VICERRECTORIA ADMINISTRATIVA
JUNTA DE LICITACIONES Y CONTRATOS

APRECIACIONES SOBRE LAS OBSERVACIONES PRESENTADAS
CONVOCATORIA PÚBLICA N° 39 DE 2018

OBJETO: CONSTRUCCIÓN, SUMINISTRO, IMPLEMENTACION Y PUESTA EN
FUNCIONAMIENTO DE DATACENTER PARA LA UNIVERSIDAD DEL CAUCA
UBICADO EN EL EDIFICIO DE LA DIVISIÓN DE TECNOLOGÍAS DE LA INFORMACIÓN
Y LAS COMUNICACIONES

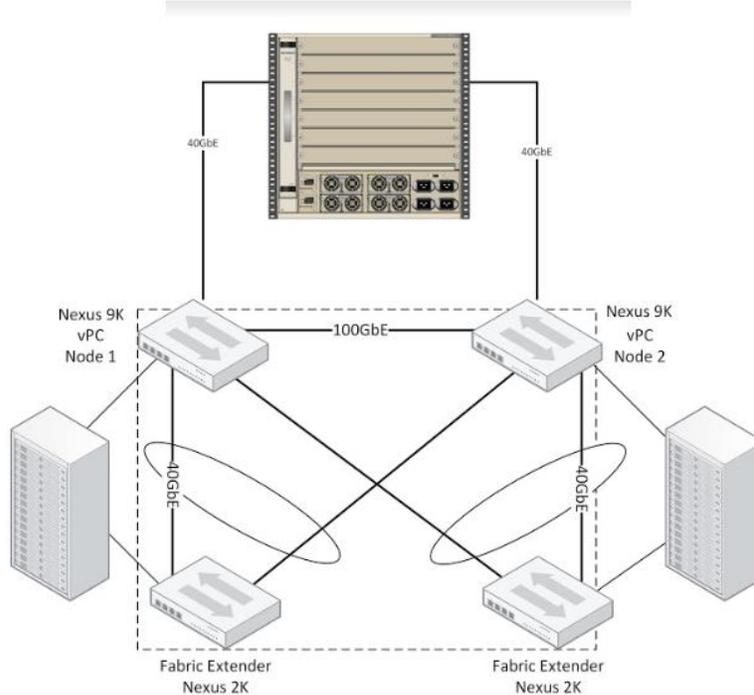
27. Solicitamos nos informen que tipo de conector deben tener las tarjetas LAN Ethernet a 10Gbps. Por ejemplo: Rj45 o UTP, SFP+ Ic/lc.

Respuesta: La interconexion de los switch de rack a los switch principals debe realizarse mediante fibra optica a 40 Gb. Cada switch de rack tiene capacidad para soportar 6 puertos QSPF 40G y 48 puertos 10Gb Rj45.
